ZP. 271.26.2016

*dot. postępowania o udzielenie zamówienia publicznego pn. „Budowa energooszczędnego budynku przedszkola przy ul. Meliorantów w Wyszakowie” prowadzonego w trybie przetargu nieograniczonego.*

### PYTANIE I ODPOWIEDZI DO TREŚCI SIWZ

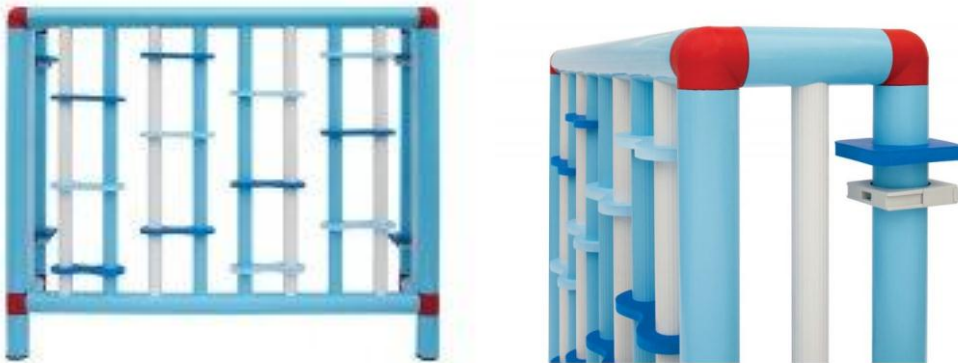
Proszę o wyjaśnienie, czy należy wycenić dwie ławki montowane na stałe wyrysowane na projekcie zagospodarowania terenu, jeżeli tak proszę o dokładne ich opisanie.

**Odpowiedź:** Należy wycenić dwie ławki łukowe z siedziskami z listew drewnianych.

**Dane techniczne:**

- wysokość siedziska 420 mm
- szerokość siedziska 375 mm

- siedzisko - listwy z drewna **grubości 4cm**, impregnowane oraz malowane 2-krotnie lakierobejcą.
- podstawa - element wykonany z kruszyw płukanych
- stelaż malowany na kolor: szary, czarny lub brązowy

- przykręcone do fundamentów ustawionych w podłożu nieutwardzonym
